BZP.271.28.2024

dotyczy: postępowania prowadzonego pn. „Zwiększenie dostępu kultury poprzez zakup wyposażenia dla Miejskiego Centrum Kultury w Gorzowie Wlkp.”

Uprzejmie informuję, że do Zamawiającego wpłynęły pytania dotyczące Zamówienia Częściowe nr 2: Dostawa sprzętu komputerowego wraz z oprogramowaniem, na które udziela się następujących odpowiedzi:

**Rys. 1** przykładowy kod zabezpieczony przez producenta systemu Microsoft Windows 11 (takie same naklejki mają Windows 10) z wymazanym, znajdującym się przed i za szarą naklejką kodem licencyjnym

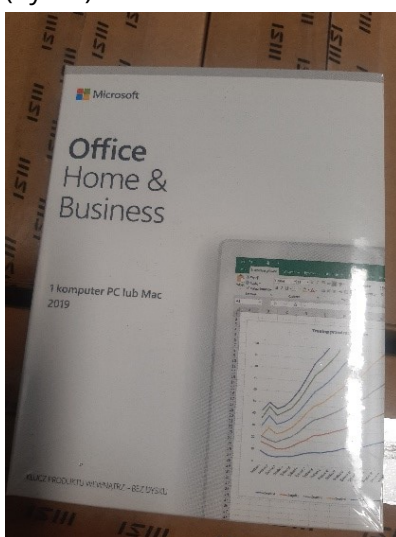
Czy dla wszystkich licencji oprogramowania systemowego, Zamawiający w celu uniknięcia potencjalnego oferowania przez Wykonawców nielegalnych systemów operacyjnych w wersji OEM (w tym używanych i wcześniej aktywowanych systemów operacyjnych) zgodzi się na dodanie do swz bądź projektu umowy następującego zapisu:

**„Wykonawca zobowiązany jest do dostarczenia fabrycznie nowego systemu operacyjnego nieużywanego oraz nie aktywowanego nigdy wcześniej na innym**

urządzeniu oraz pochodzącego z legalnego źródła sprzedaży. W przypadku systemu operacyjnego naklejka hologramowa winna być zabezpieczona przed możliwością odczytania klucza za pomocą zabezpieczeń stosowanych przez producenta”?

Poniższe zdjęcie obrazuje obecnie stosowane zabezpieczenia producenta firmy Microsoft (klucz systemu jest zabezpieczony naklejką hologramową przez producenta. Po jej zdrapaniu uzyskujemy dostęp do oryginalnego klucza):

*Zamawiający podtrzymuje zapisy OPZ dot. oferowanego systemu operacyjnego.*
